BRANDTEKNISK RAPPORT VEDR. SVENDBORG KOMMUNE – HESSELAGER PLEJEHJEM

Dato : 11-05-2021
Version : 4
Projektnummer : RE33240-001
Projektadresse : Langgade 2, 5874 Hesselager

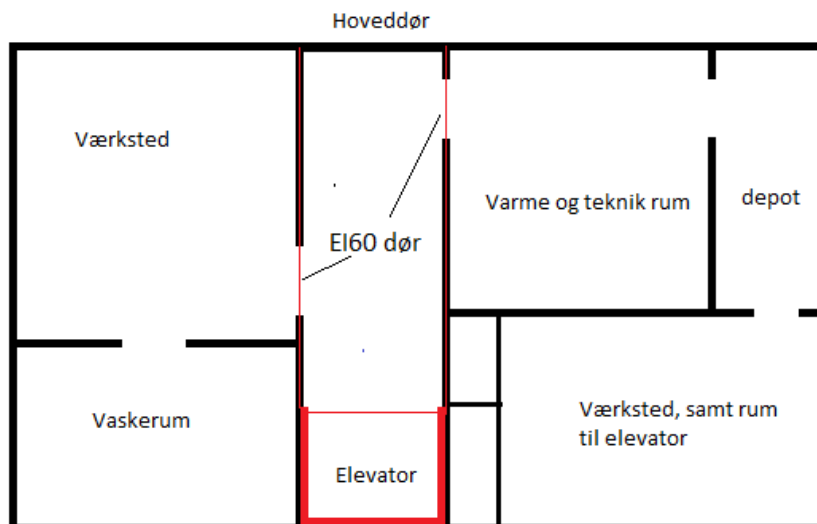
Der er ikke monteret flugtvejs- og panikbelysning. Opdeling af byggeriet i flere selvstændige brandsektioner ikke kan begrunde at der ikke monteres flugtvejs- og panikbelysning da etagearealet er større end 1.000 m², BR95 pkt. 6.10.3.

Figur 6: Opladning af elektriske hjælpemidler i flugtvejsgang (6.5.1 stk. 1)

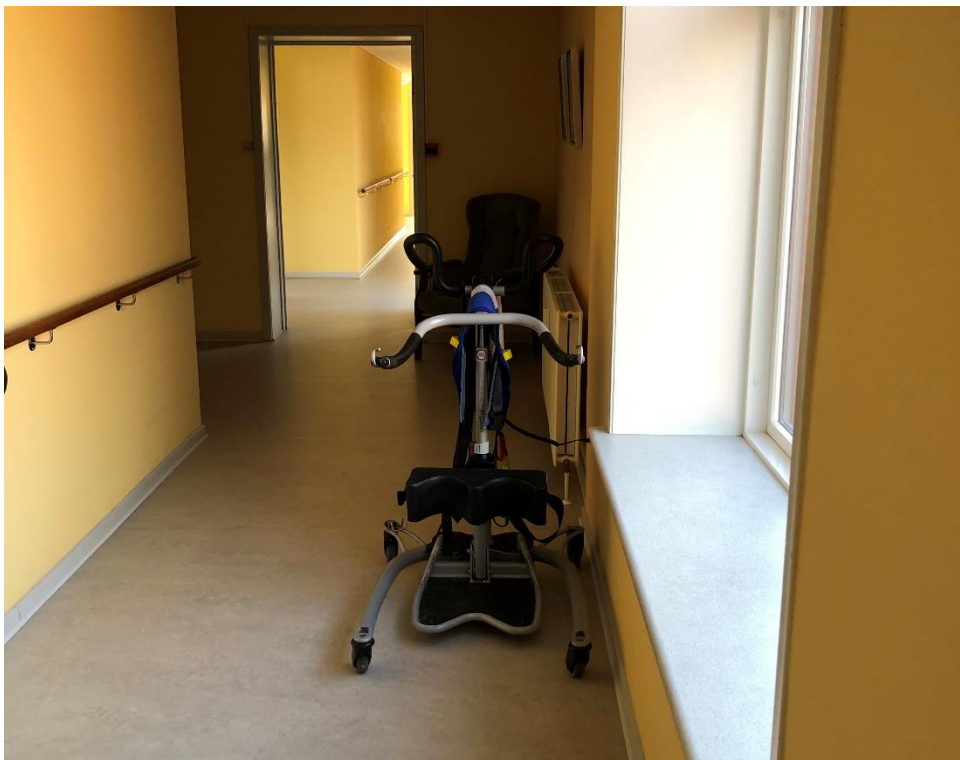
- Gangbredde i bygningen har generelt en bredde på under de 1,8 m. Kravet er 2,4 m i henhold til BR95, dog 1,8 m i henhold til BR18.

Anbefaler at alt opbevaret materiel i flugtvejene fjernes og at man ser på muligheden for at udvide gangene, således de ikke er under 1,8 meter i bredde med 2 håndlister monteret.
